DĖL PIRKIMO DOKUMENTŲ PAAIŠKINIMO IR PATIKSLINIMO_1

Akcinė bendrovė „Via Lietuva“ (toliau – perkančioji organizacija) vykdo viešojo pirkimo „*Magistralinio kelio A1 Vilnius–Kaunas–Klaipėda 192,812 km viaduko paprastojo remonto aprašo parengimas ir darbų atlikimas*“ (Pirkimo ID 5535000), atliekamo atviro konkurso būdu, procedūras ir, atsakydama į tiekėjų klausimus*, teikia pirkimo dokumentų paaiškinimus/patikslinimus.

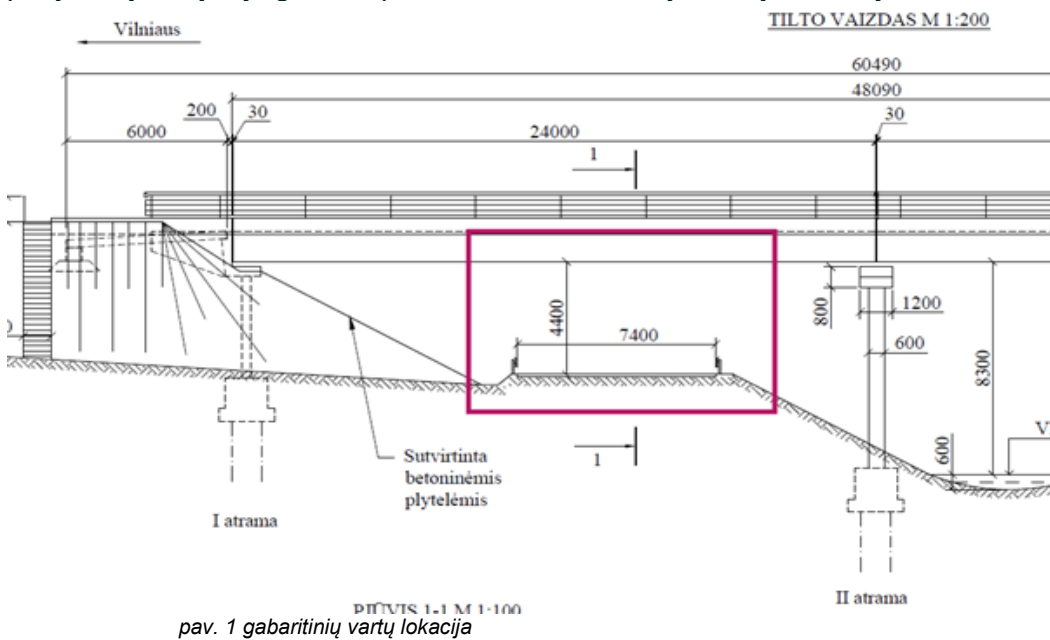
Techninės specifikacijos punkte 4.3.10 PO nurodo, kad būtina įrengti gabaritinius vartus iš abiejų tilto pusių (pirmame tarpatramyje). Prašome patikslinti, ar kalbama apie žemiau pateiktoje iliustracijoje pažymėtą vietą, o jeigu ne – prašome tiksliai nurodyti vietą schemoje.

Taip. Gabaritinius vartus numatyti parodytoje vietoje.

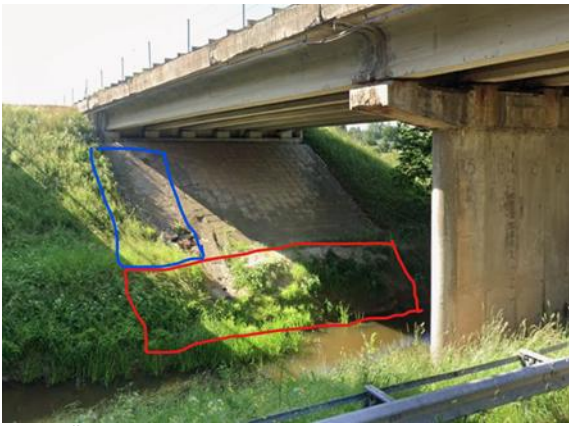
TS punktas 4.3.9 nurodytą, kad reikia išvalyti upės vagą kelio zonos ribose, prašome patikslinti ką turimą omenyje.

Išvalyti upės vagą, šlaito tvirtinimo plokščiuku.
